Vysvětlení zadávací dokumentace č. 6

podle §§ 98, 99 zákona č. 134/2016 Sb., o zadávání veřejných zakázek v platném znění (dále jen „Zákon“)

DRENÁŽNÍ ŠACHTY Ø 315 S LITINOVÝM POKLOPEM A S TELESKOPICKOU ROUROU

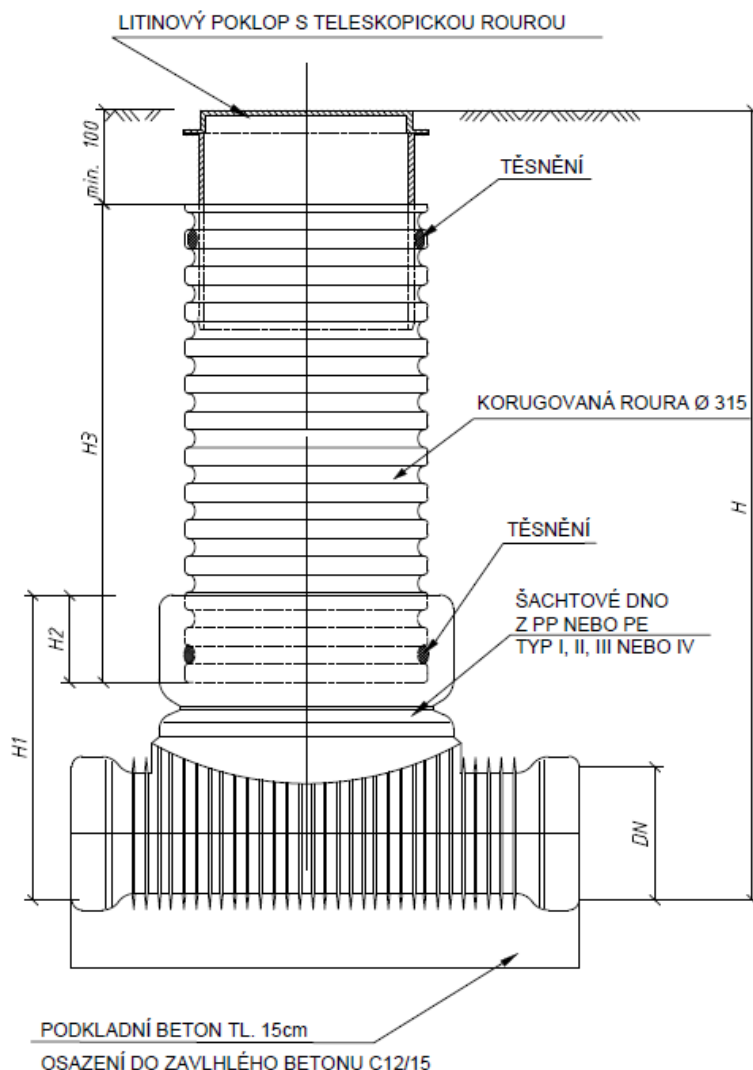
Dotaz: „1. Položky ve stavebním objektu SO102 (č. 895812 a 895822) týkající se nově zřízených drenážních šachet nejsou v projektové dokumentaci specifikovány. Pro adekvátní nacenění je zapotřebí znát skladbu šachet (výšku), druh a třídu zatížení poklopů. Doplní zadavatel tyto podklady?“

Skladba šachty je naznačena na následujícím schématu.

Většina šachet drenáže je navržena za silničním obrubníkem v chodníku či zeleni (celkem 20 ks) – třída zatížení B125. Část šachet (celkem 5 ks) je navržena mimo jízdní pruh jako součást zeleně nebo nebezpečné krajnice – třída zatížení C250.

Výška šachty v chodníku $H = 0,92\text{m}$ (0,8m v případě umístění v místě krajnice).
